Fra: Eirik Berntsen
Sendt: tirsdag 8. oktober 2019 15:39
Til: 'Gro Borkner'
Kopi: roald.valestrand@coop.no; christopher.brun@schjodt.no; Siril Therese Sylta
Emne: SV: 646 20190920 Forhåndskonferanse Kvassnesveien 27

Emne: 646 20190920 Forhåndskonferanse Kvassnesveien 27

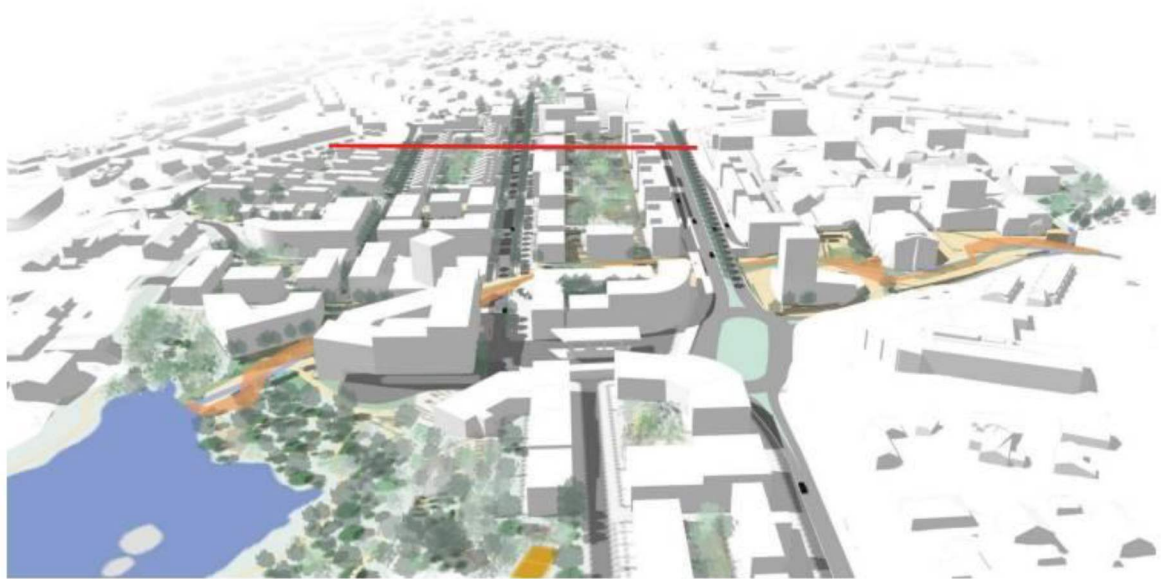
ParkeringsLøysingen i underetasjen er ikke i tråd med plan, og krev dispensasjon.

Illustrasjoner fra Kvalitetsprogrammet.

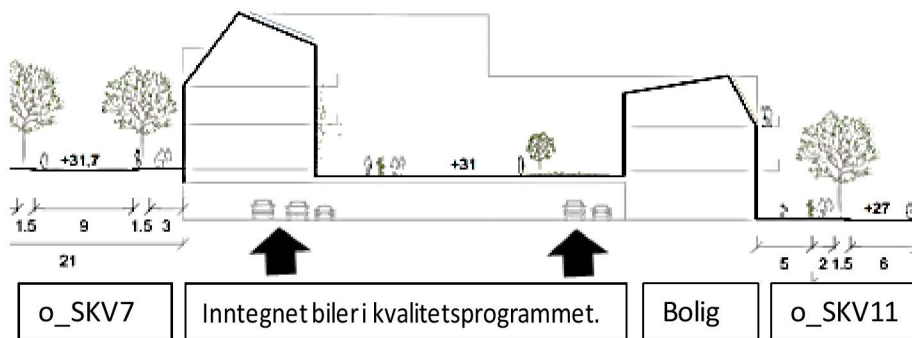
Vi viser til snitt som følger kvalitetsprogrammet. Det er her klart synligjort at parkering er anlagt på samme nivå som vi ønsker i vårt forslag til parkeringsløsning og følgelig må være å forstå som under bakken. Kvalitetsprogrammet ville ikke synligjort illustrerende snitt som vil medføre behov for dispensasjon. Bestemmelsen 1.8 sier at all parkering skal skje under bakken og illustrasjonsplanen dokumenterer at parkering innenfor BS13/14 er å forstå som under bakken.

1. Vi er enige med dere om at parkeringsløsningen dere viser til er i tråd med parkeringsbestemmelsene i § 1.8.1 (krav til å ligge under bakken). Altså er løsningen dere viser til i tråd med kvalitetsprogrammet for dette kvartalet. Dette medfører at parkeringsarealet ikke krever dispensasjon for plassering og at det følgelig ikke skal med i grunnlaget for grad av utnytting.

Vår tilnærming til tomten:

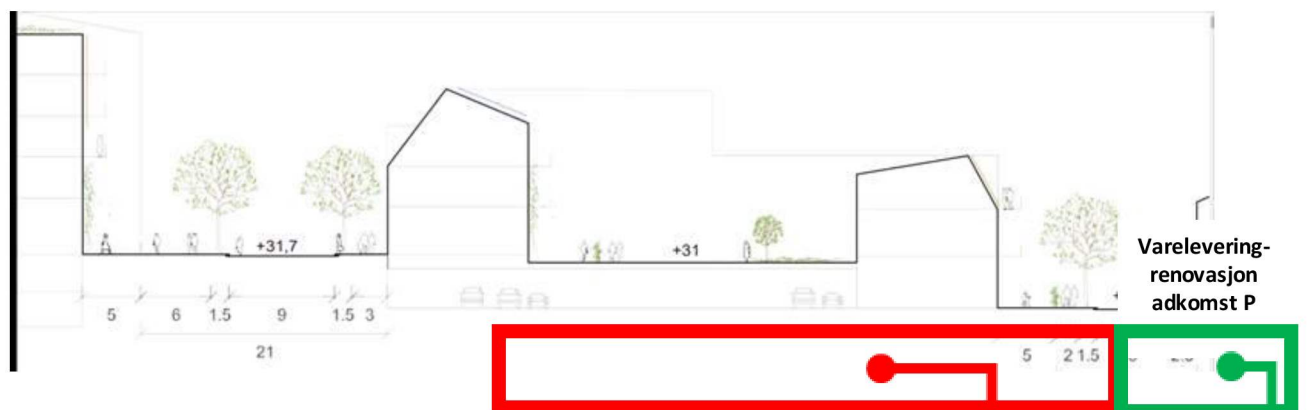
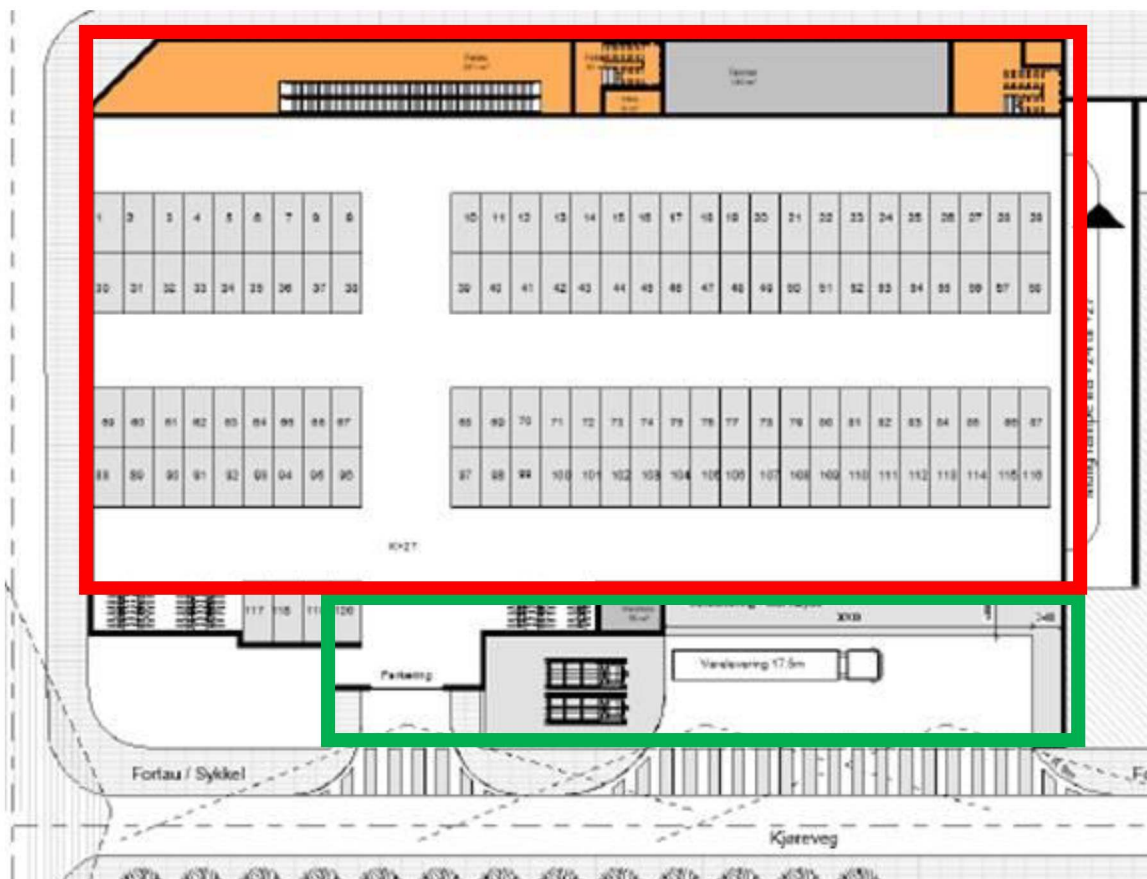
Rød ramme

Parkering er tilsvarende plassert som i Kvalitetsprogrammet

Grønn ramme

Boligdelen er tatt bort og erstattet av adkomst til parkering og varelevering

Illustrerende snitt fra kvalitetsprogrammet, som vist over, underbygger vår forståelse.

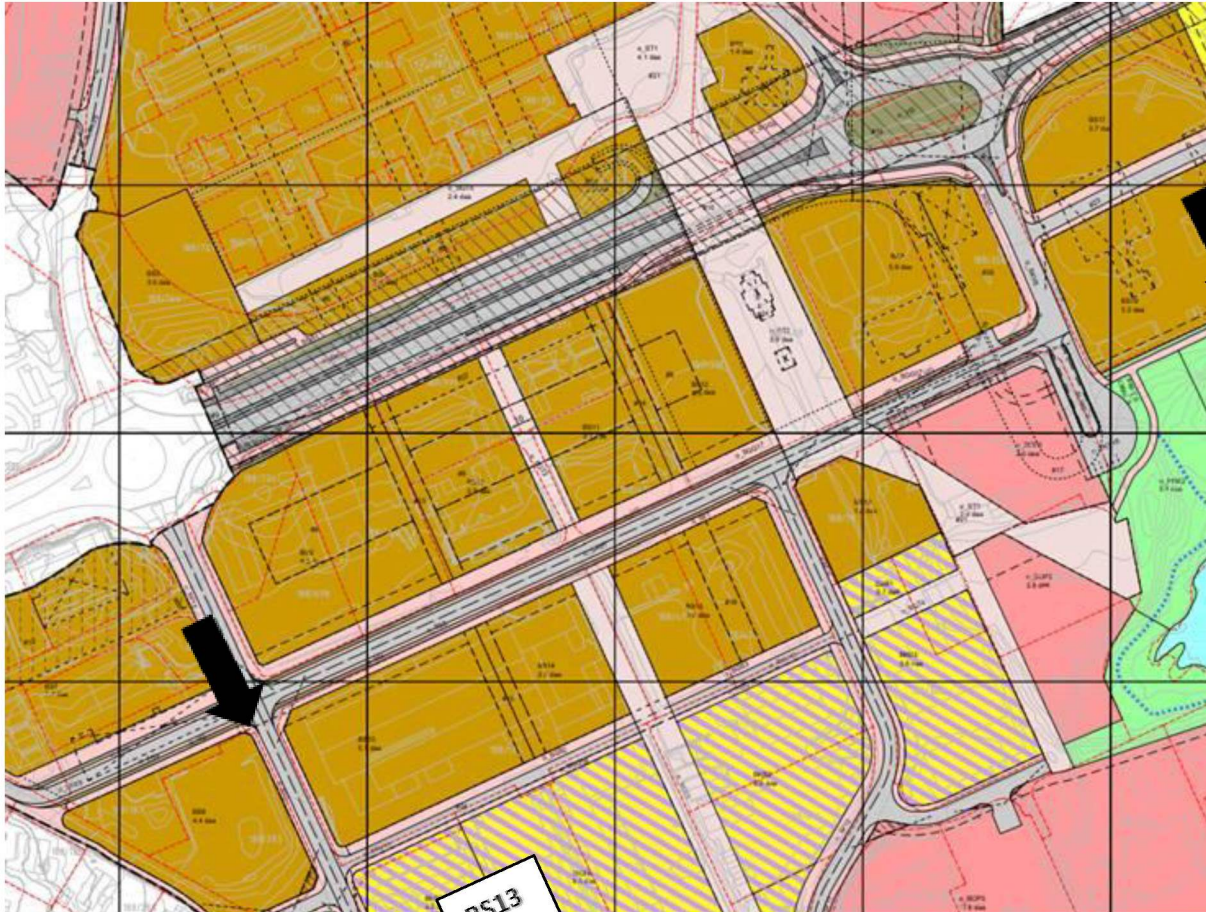
Som vi har gjort greie for tidligere oppfatter vi denne etasjen som beliggende under laveste inngangsetasje og definert som under bakken.

Vi legger til grunn at laveste inngangsetasje er mot Kvassnesveien. Alle innganger til byggets hovedfunksjoner legges fra denne gaten. Parkeringsetasjen er anlagt under Kvassnesveien og det etableres kun adkomst til parkeringsanlegg og varelevering fra veganlegget i syd o_SKV11. Det er i planbestemmelsene lagt klare føringer for at adkomst til parkeringsanlegg og varelevering skal anlegges fra o_SKV11. Arealbehov til nevnte funksjoner tilsier at det ikke er tilgjengelig lengde for etablering av andre funksjoner. Vi mener da at pkt 1.1.2 klart er oppfylt og at skissert parkeringsplan ikke skal inngå i beregning av grad av utnyttning.

Parkeringsareal er i dette området å forstå som under bakken og skal følgelig ikke tas med i beregningsgrunnlaget for grad av utnyttelse. Plasseringen er i tråd med områdeplanen og krever ikke dispensasjon.

2. Etersom parkeringsarealet ikke er med i grad av utnytting, og ikke genererer trafikk i seg selv, skal parkeringsarealet heller ikke tas med i beregningen opp i mot «30.000 m²-kravet».

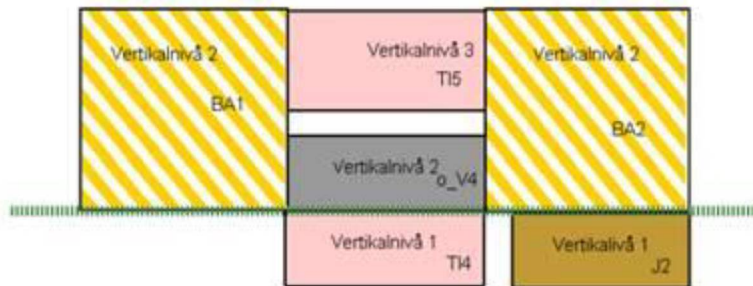
Vi legger til grunn at laveste inngangsetasje er mot Kvassnesveien. Alle innganger til byggets hovedfunksjoner legges fra denne gaten. Parkeringsetasjen er anlagt under Kvassnesveien og det etableres kun adkomst til parkeringsanlegg og varelevering fra veganlegget i syd o_SKV11. Det er i planbestemmelsene lagt klare føringer for at adkomst til parkeringsanlegg og varelevering skal anlegges fra o_SKV11. Arealbehov til nevnte funksjoner tilsier at det ikke er tilgjengelig lengde for etablering av andre funksjoner. Vi mener da at pkt 1.1.2 klart er oppfylt og at skissert parkeringsplan ikke skal inngå i beregning av grad av utnyttning.
